xD3 のファームウェアアップデートは、すべての EXS シリーズに適用されます:
EXS-1 Mk2, EXS-2 Mk2, EXS-3, EXSC-3SC, EXS-3CY, EXS-5

新機能: Delete Kit (ドラムキットの削除)

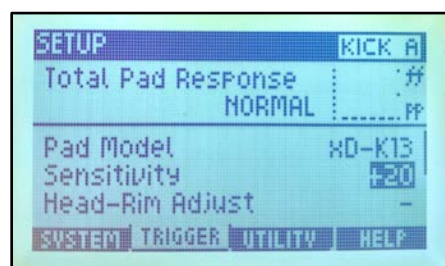
SETUP | UTILITY メニューにドラムキット削除機能を追加しました。

[Delete Kit]画面には、5つの工場出荷時のプリセットキットを除く、インストール済みのキットのリストが表示されます。

表示されたキットを選択して、xD3 から削除できます。

現在ロードされているキットは削除できません。

変更点: Hi-Hat Close Adjustment の設定範囲

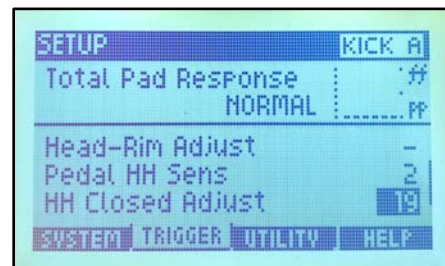
SETUP | TRIGGER メニューの **HH Closed Adjust** 設定の範囲を変更しました。この変更により、ハイハットのクローズドポイントの設定が改善されました。

[EXS-3, EXSC-3SC, EXS-3CY, EXS-5 の場合]

(aD-H12 または aD-H14 パッドモデル)

ハイハットクローズ調整範囲は、-20～ +19 です

[EXS-1mk2, EXS-2mk2 の場合]

(xD-C12A または xD-X12B パッドモデル)

ハイハットクローズ調整範囲は、-20～ +100 です
